再々反論書追加版別紙

「石木ダム治水目的の検証」と「田んぼダム」の検討

～川棚川の治水対策は「田んぼダム」の導入を～

図 2.1.9 土地利用の割合
dai22kai_siryouno3-1) ページ 2-6

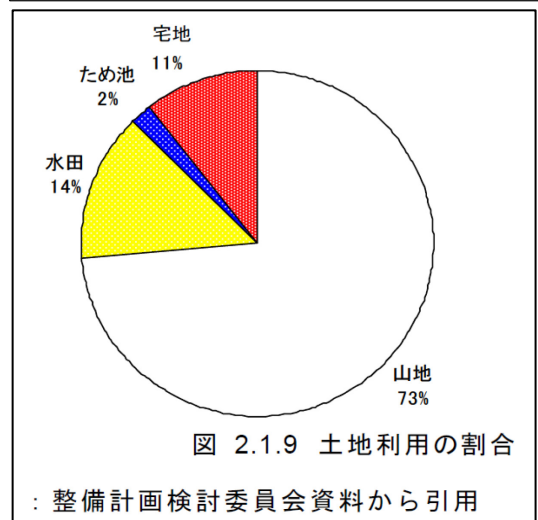
石木ダム地点上流域面積 9.3 km² は川棚川流域面積 81.4 km² の約 1/9 ≒ 11% にすぎない。川棚川の流域面積の約 11% しか占めない石木ダムの集水域に期待通りの雨（本稿 8 ページ 図 4.1.4 計画降雨ハイエト（昭和 42 年 7 月 9 日）Ⅲ型）が降る可能性は自ずと限られ、石木ダムに依存する治水対策はきわめて危険な賭けである。（世はこれを「あたるも八卦あたらぬも八卦」というのではないか！）

石木ダムが流量調節機能を果たすとしてもその範囲は7.1 km²、川棚川流域の8.7%に過ぎず、石木川合流点上流域である約74km² (=81.4-7.1)は30年に1回発生する降雨による流量にしか対応できていない。気候温暖化現象の進行により、豪雨の発生頻度は増えるとされている現在、これは大きな問題である。川棚川水系流域全体を気候温暖化現象による豪雨頻発から守る治水対策が急を要しているからである。

図 4.1.4 計画降雨ハイト(昭和 42 年 7 月 9 日)

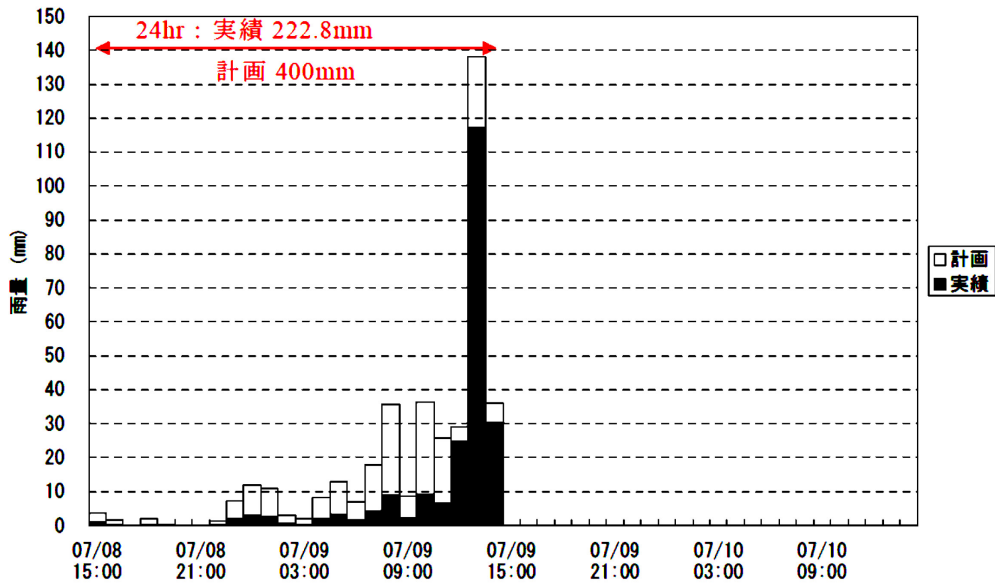
- 洪水到達時間3時間としているにもかかわらず、採用された洪水パターンはハイエトとハイドロから明らかのように、ハイエトの雨量のピークとハイドロの流量のピークとの時間差は1時間しかない。よって、洪水基準点山道橋地点への洪水到達時間は1時間である。
- 1時間雨量の確率雨量は、「川棚川工事実施基本計画（治水計画の検討）1997年」2-29 ページに記載されている表-2-12によると、110mm である。

- 一方、計画降雨ハイエトが示している1時間ピーク雨量は1/100 確率雨量110mm を28mm も超過した138mm である。
- 1時間雨量138mm は、1時間降雨量の1/100 降雨量を110mm としている確率密度関数群に従うと、超過確率は1/500~1/600 に相当している。
- すなわち、採用したハイエトの1時間ピーク雨量138mm はその超過確率が1/100 より遙かに低い1/500~1/600 であるから、異常値として棄却しなければならない。
- 長崎県は、①計画降雨ハイエトの洪水到達時間は3時間である。②3時間雨量の1/100 確率雨量は203mm である。③3時間雨量として棄却検定は行われている。④よって、1時間雨量の検定は不要 としている。
- 長崎県は「川棚川工事実施基本計画（治水計画の検討）1997年」2-26 ページに記載されている「(4) 洪水到達時間」において、「クラーヘン式では、一般に洪水到達時間は雨水が流域から河道に至る流入時間と河道内の流下時間の和で示される。」としたうえで、①流入時間 川棚川の流入域の流域面積は約2km² であるから30分、②河道流下時間 $T = (1/3600) \times L/W$ に、L:河道上流端から流量検討地点までの流路の距離(m)、W:洪水到達時間(m/s)とし、③クラーヘン式における洪水伝播速度は、各区間の勾配によって表示されている値を各区間内の伝播速度とし、④流路距離を伝播速度で除して各区間端までの到達時間としている。それら各区間端までの到達時間を累加して、山道橋地点までの流下時間としている。

図 4.1.6 山道橋地点流量ハイドロ

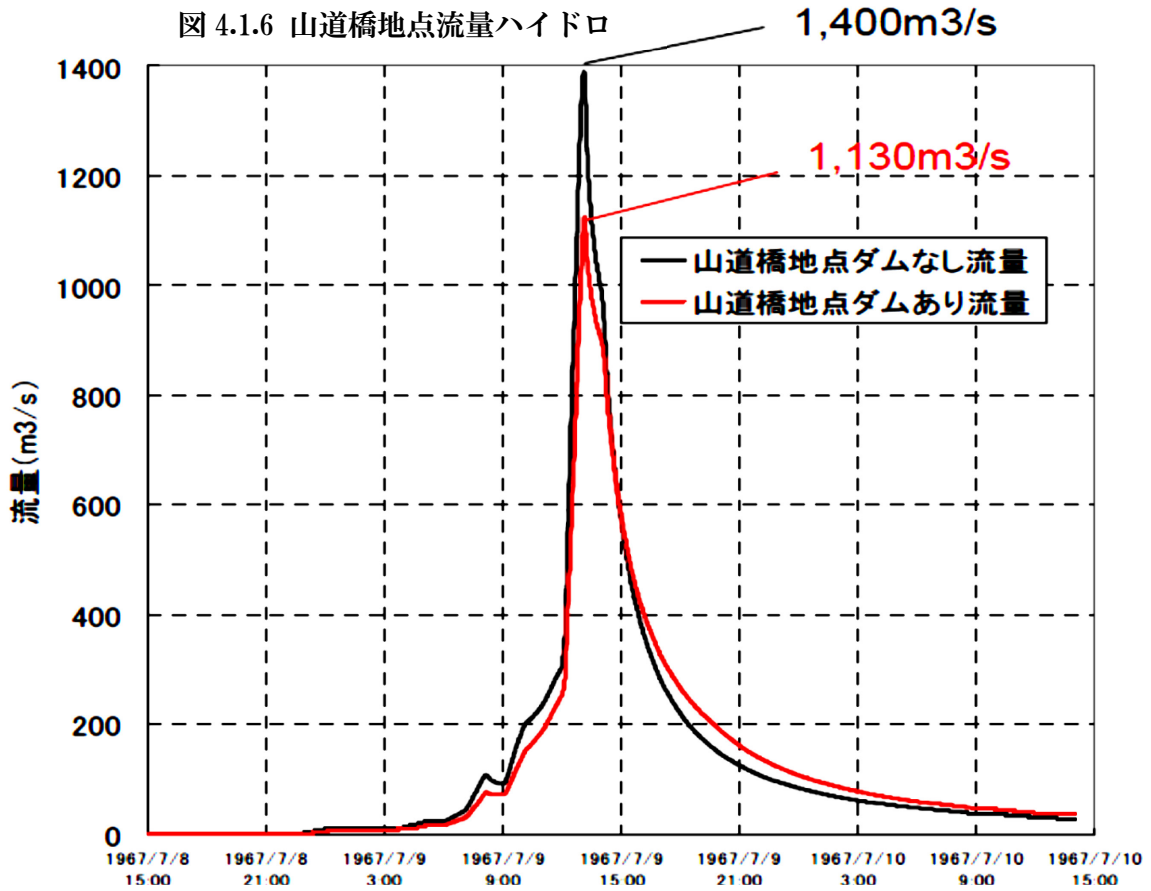
- しかし、上記算出式には各区間の区間距離と勾配は考慮されているが、降雨の強さ、流れ出す水量は考慮されていない。豪雨であるほど流れが速くなるのは誰もが経験していることである。1時間に138mm もの豪雨で1,400m³/秒もの流れになっているのであるから、流量を考慮していないクラーヘン式を適用して到達時間3時間とするのは間違いである。ハイエトの雨量のピークとハイドロの流量のピークとの時間差は1時間であるから、昭和42年7月9日型洪水の洪水到達時間は3時間ではなく、1時間である。

- 「洪水到達時間は3時間」と称しながら、実際には前ページに掲載したハイエトとハイドロが示す「洪水到達時間1時間」の降雨・洪水パターンのピーク流量 $1,320\text{m}^3/\text{秒}$ を、「洪水到達時間3時間」降雨・洪水パターンのピーク流量として扱っているのである。
- 「洪水到達時間3時間」降雨・洪水パターンのピーク流量とするならば、1時間降雨量、2時間雨量の棄却検定をしないのは、「国土交通省 河川砂防技術基準 同解説 計画編」32ページに記載されている「2. 短時間に降雨が比較的集中しているパターンを引き延ばした結果、洪水のピーク流量に支配的な継続時間内の降雨強度の超過確率が、計画規模の超過確率に対して著しく差異があるような場合には、対象降雨として採用することが不相当であると考えられるため、当該降雨パターンの引き延ばし降雨を対象降雨から棄却すること」に違反している。
- 誤ったハイエトから算出した山道橋地点流量ハイドロを以て設定した、1/100基本高水流量（ダムなしの流量） $1,400\text{m}^3/\text{秒}$ は棄却されねばならない。
- よって、「川棚川工事実施基本計画（治水計画の検討）1997年」2-29ページに記載されている下表の、2番目に高い値 $1093\text{m}^3/\text{秒}$ が採用されるのが正しい。

図 4.3.45 に水田対策前後の山道橋地点の流出ハイドロを示す。

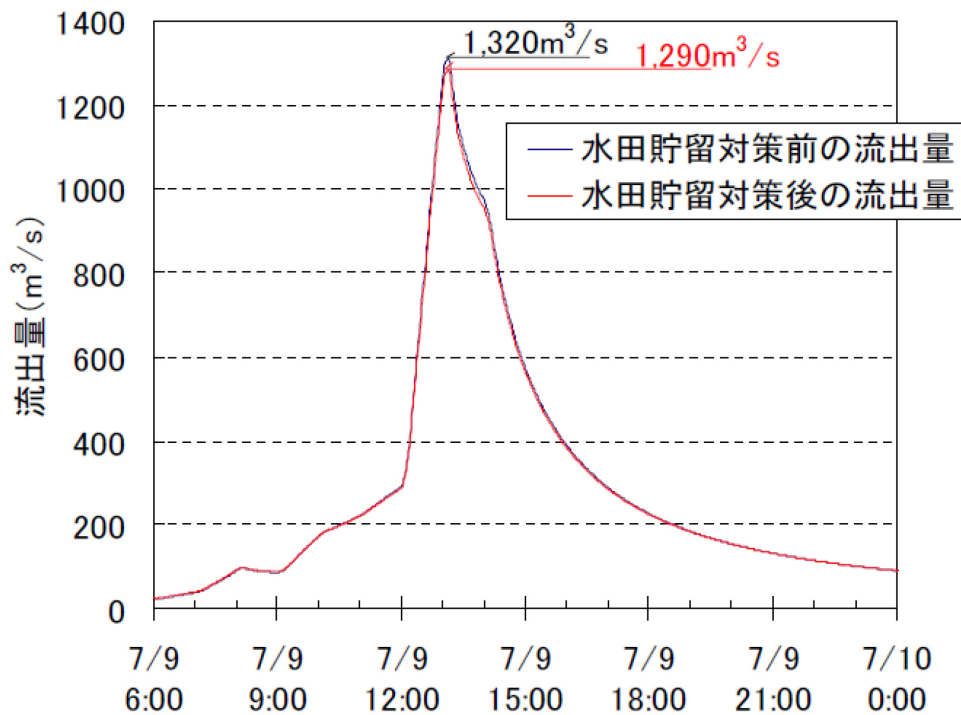
- 水田貯留による洪水ピーク流量低減効果を $1,320\text{m}^3/\text{秒}$ から $1,290\text{m}^3/\text{秒}$ までの $30\text{m}^3/\text{秒}$ とし、川棚川流域の治水対策として詳細評価を行わない、とした。
- なぜ $30\text{m}^3/\text{秒}$ しかないのか？ それは水田に貯留できる水深は 25cm とした上で、降雨をため込むことで水深が 25cm (=降水量 250mm) になると田んぼが満杯になって溢れ出す、ということであった。流出計算で、降り始めからの雨量 250mm を、初期損失雨量 = $R_{sa}250\text{mm}$ として扱っていたのである。
- 現在は治水対策としての水田は、ただ貯めるだけではなく、いわゆる穴あきダムとしての機能を付加した「田んぼダム」として改善されている。すなわち、水田の貯水量は容れ物としてはその高さ (=水深) は 250mm であっても、排水口が工夫された流水型なので、その設計次第で流しながら貯め込む量を調節することができるので、溢れ出すまでの降雨量 $250\text{mm} = R_{sa}250\text{mm}$ として扱うのではなく、オリフィス流放流口を持つ貯水池として扱わなければならない。
- 以下、田んぼダムとしての可能性について検討する。
